**Einführung eines Turbolader mit modifiziertem Waste-Gate bei ROTAX Motor 914 (Serie)**

**Introduction of a turbo charger with a modified waste gate on ROTAX engine Type 914 (series)**

Introduction of a turbo charger with a modified waste gate into in the field installed engines.

All engines type **914 F (series)** up to and including **S/N 4,420.058**.

Bild / Fig. 1

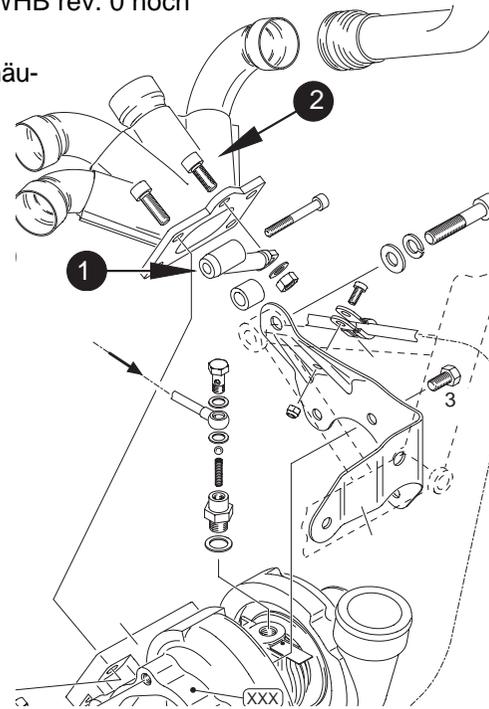
◆ **HINWEIS:** Die Auspuffkrümmerabstützung ❶ ist im WHB rev. 0 noch nicht enthalten.

Diese Abstützung sollte nicht beim Kurbelgehäuse entfernt werden, da diese nur schwer oder mit Spezialwerkzeug befestigt werden kann. Es wird nur die Verbindung ❷ zum Auspuffkrümmer gelöst. Siehe dazu Bild 1.

◆ **NOTE:** The support ❶ of the exhaust manifold is not listed yet in the Maintenance Manual, rev. 0.

This support should not be removed as it is laborious to refit, except with a special spanner. Undo only connection with exhaust manifold ❷. See fig. 1.
